Bundesnetzagentur

Szenariorahmen

Stellungnahme zum Szenariorahmen 2030 (Version 2019) und Begleitdokument zur Konsultation des Szenariorahmens 2030 (Version 2019)

Abbildung 1: Anzahl der Wärmepumpen im Szenarienvergleich in Millionen und Wärmepumpenlücke

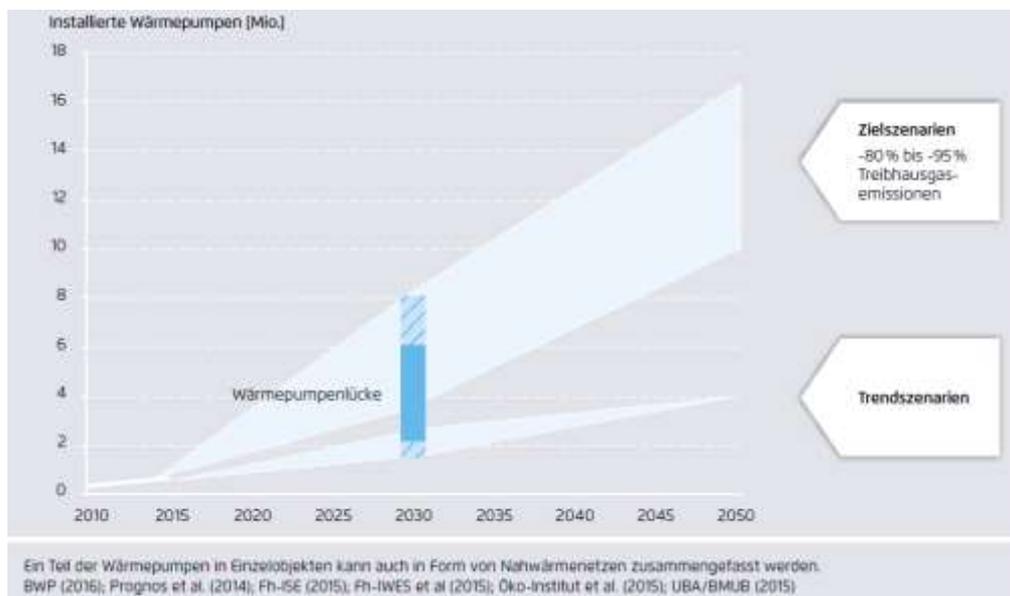
Antwort: Die Annahmen für Wärmepumpen liegen im Szenario A 2030 (Annahme: 1,25 Mio.) unterhalb der Trendszenarien, welche einen Anstieg auf rund 2 Mio. Wärmepumpen zugrunde legen (Abbildung 1). In Klimaschutzszenarien werden noch wesentlich mehr Wärmepumpen benötigt (4 bis 8 Mio. in 2030). Daher sind in den Szenarien A 2030 (1,25 Mio. Wärmepumpen), B 2030 (2,5 Mio. Wärmepumpen) und C 2030 (5,0 Mio. Wärmepumpen) die Werte entsprechend nach oben hin anzupassen (siehe auch B II.).
